LUMINOSITY UPGRADE GRP
RFBP
B. PELLICO 10-13-97
K. KOCH 10-15-97
P1 X1_A
P2 X2_A
P3 X1_B
P4 X2_B
P6 RF IN
P5 DLYD RF FANOUT
P7 OUTPUT
U1
U3
U4
U5
U9
U10
U11
U12
U13
R1
R2
R3
R4
R5
R6
R7
R8
R9
R10
R11
R12
R13
LPF1 PLP-1.9
LPF2 PLP-1.9
ATT1 AT-3
ATT2 AT-3
ATT3 AT-3
ATT4 AT-3
MIQC-60WD
PSC-2
AD835
C1
C2
C3
C3A
C4
C5
C6
C6A
C7
C8
C9
C9A
CHOKE
100UF
-12V
+12V
+6V
-6V
+24V
GND
MAV-11
430Ω
* SOLDER LEMO GND'S

Block Diagram of Longitudinal Damper

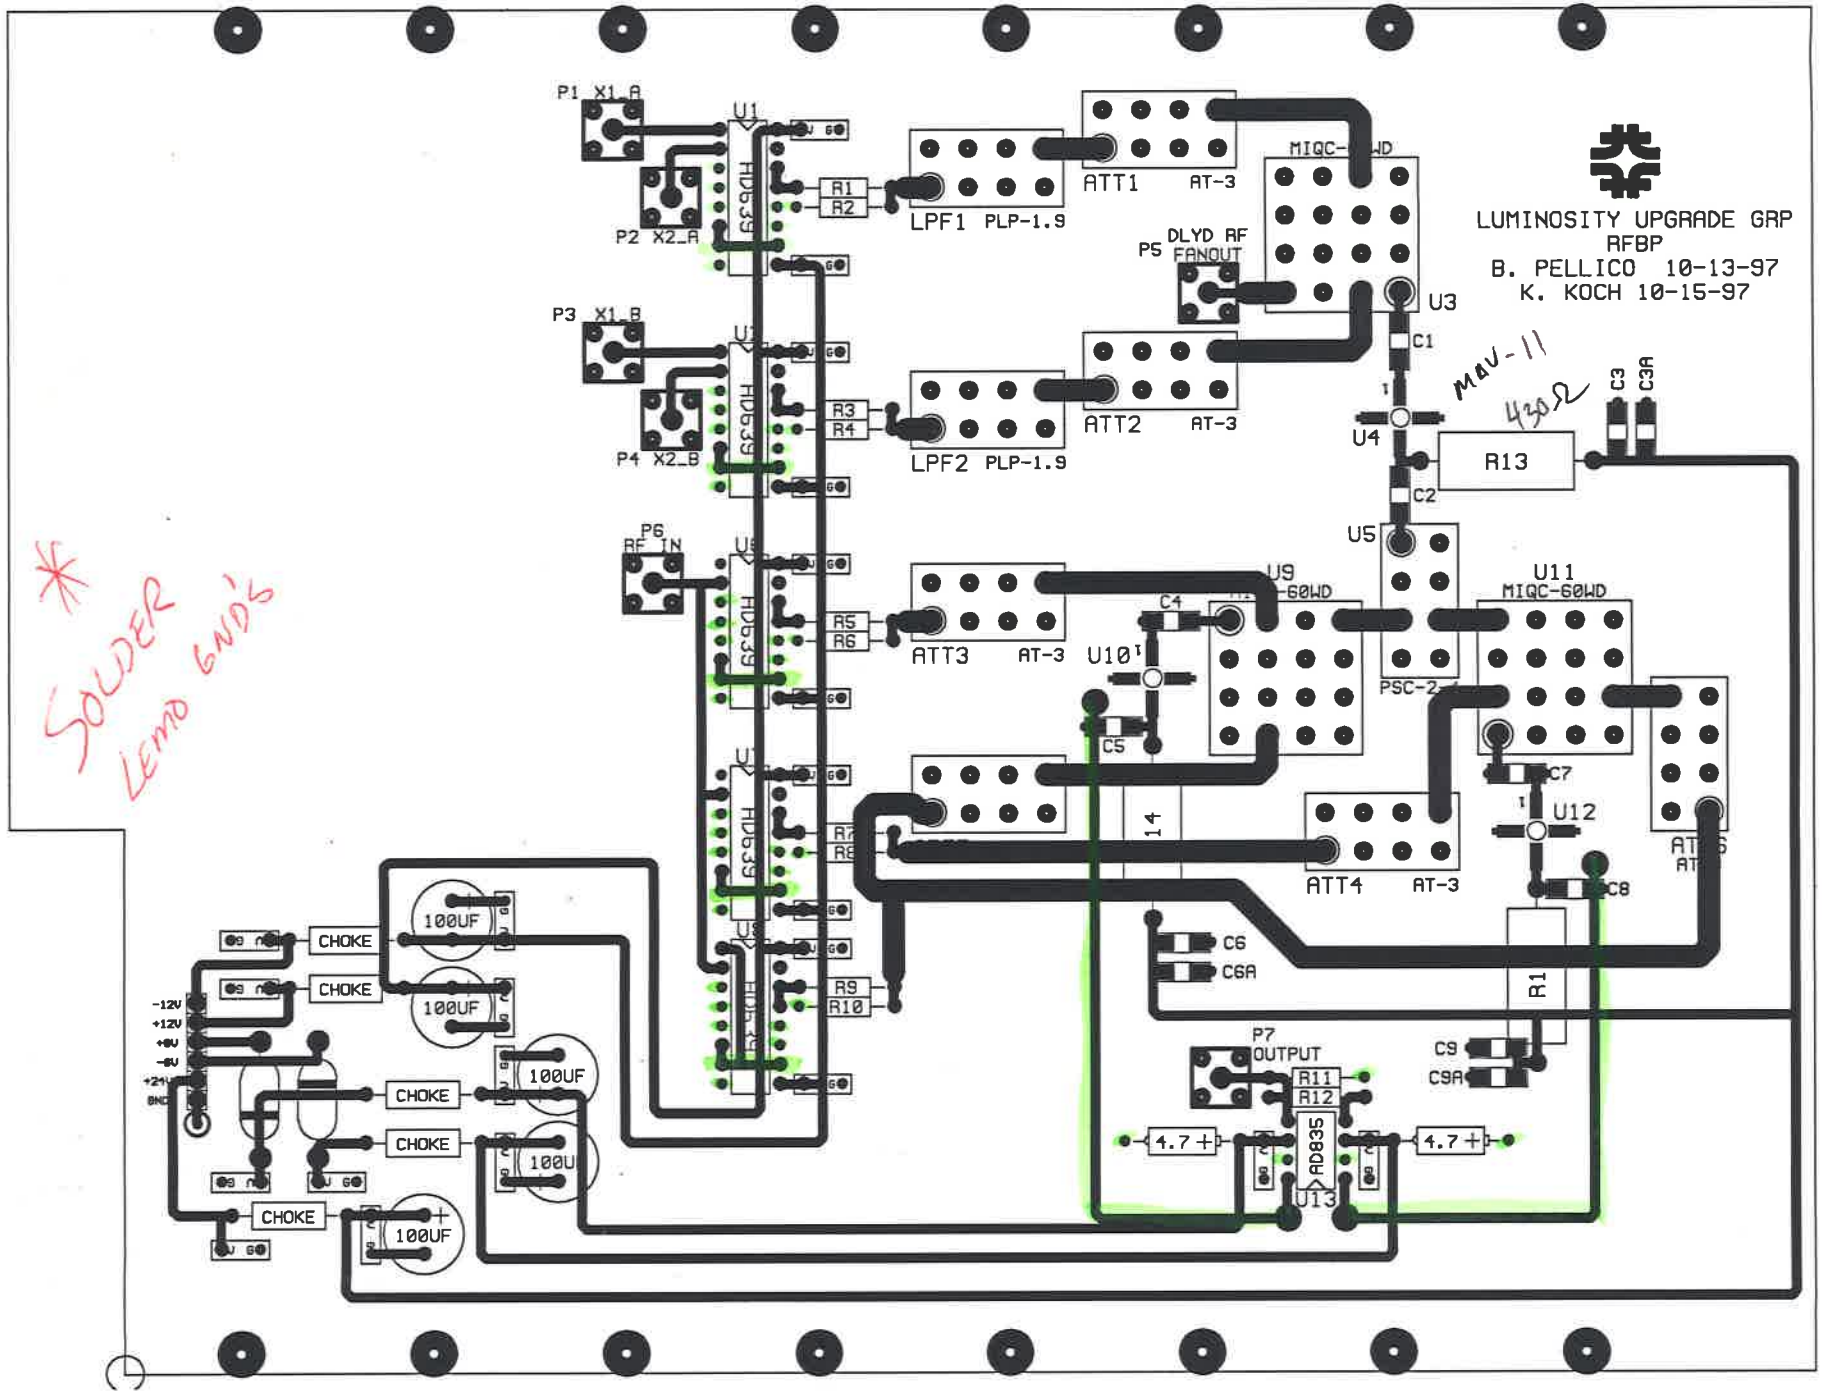
$\frac{7v}{R} = 120 \times 10^{-3}$

$\frac{7v}{1kΩ} = 120mA$

−4.8 ~ −5 dBm

MWA 130 ~ +10dB at 79 MHz

+12
+10 dBm

100 V ?

mode error
should be less than −24 dBm
otherwise OP27 Amp Saturates

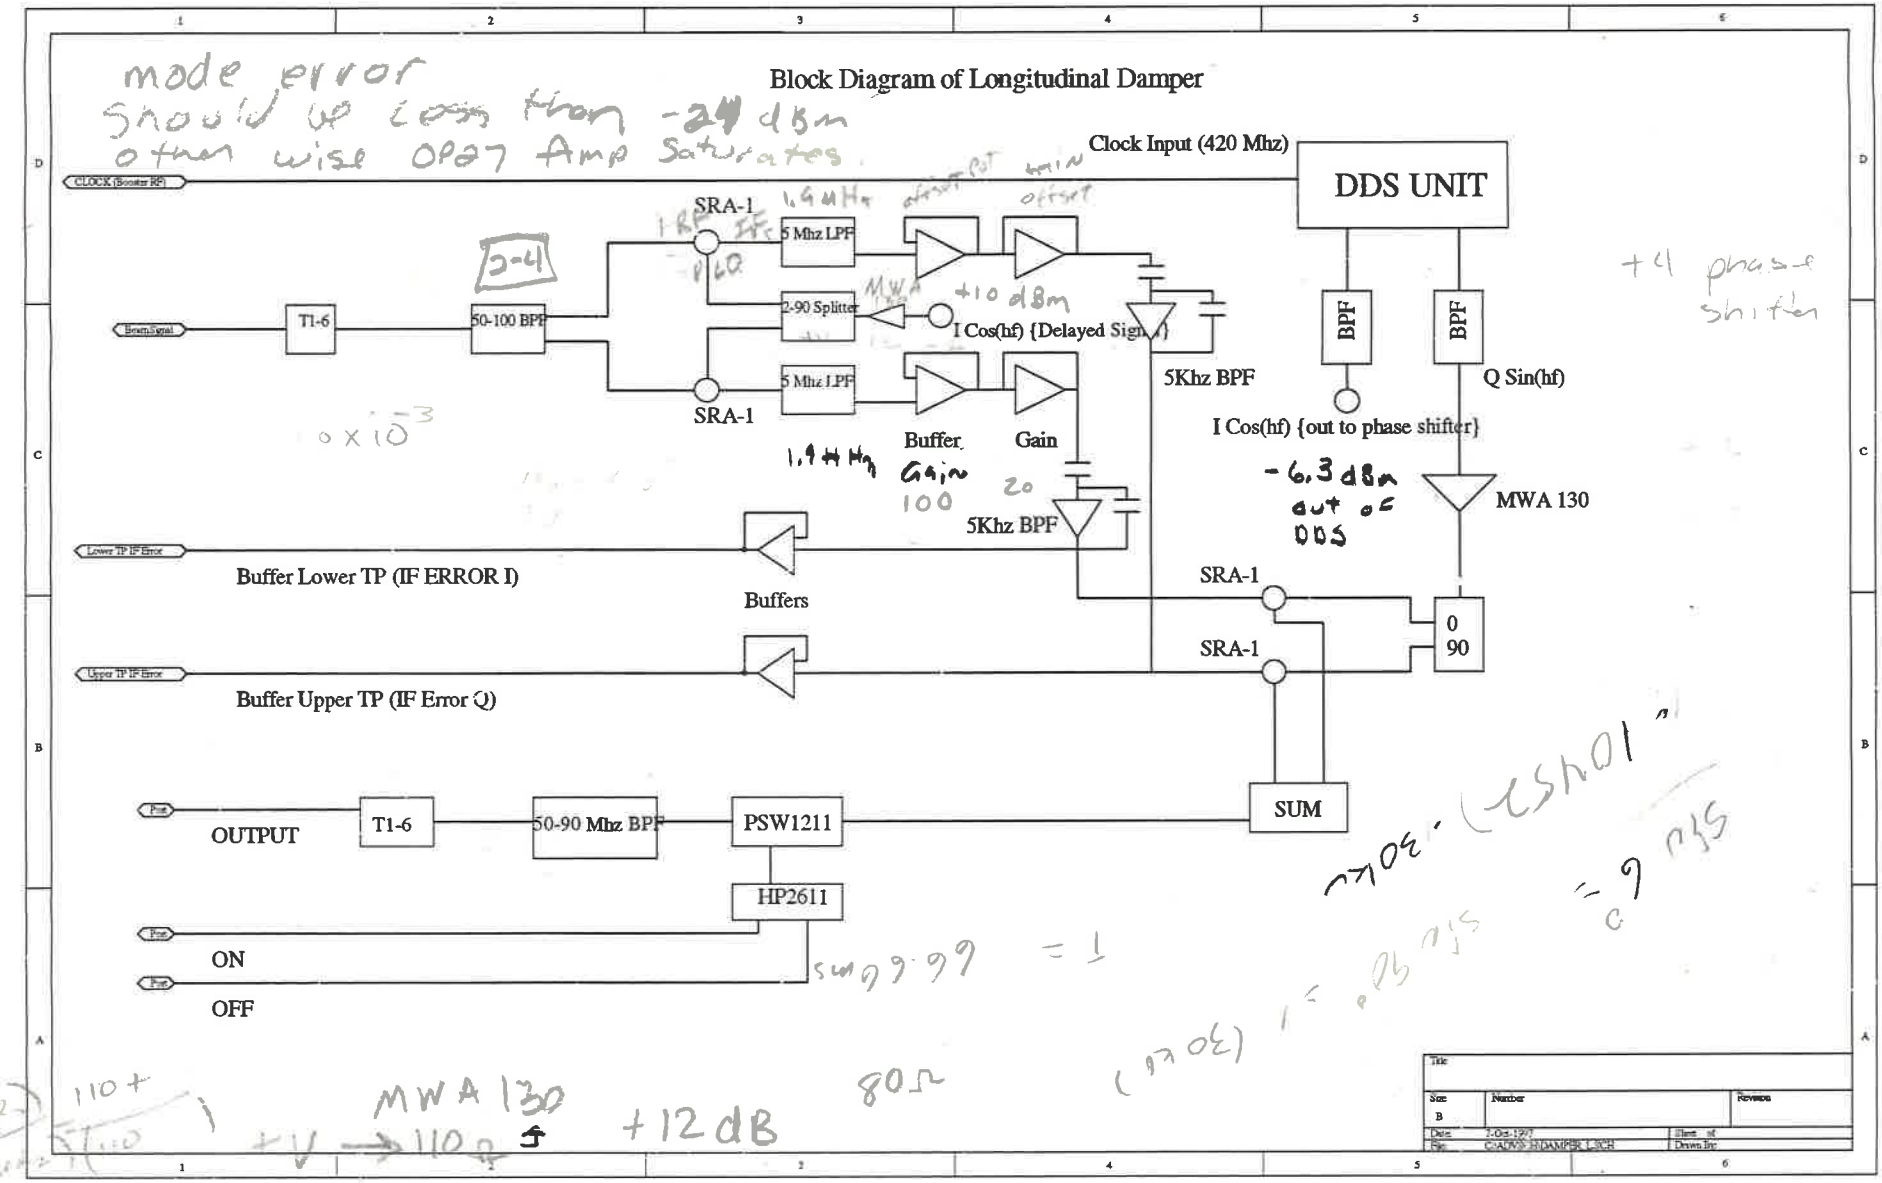
+4 phase shifter

−6.3 dBm out of DDS

MWA 130 +12 dB

+V → 110Ω
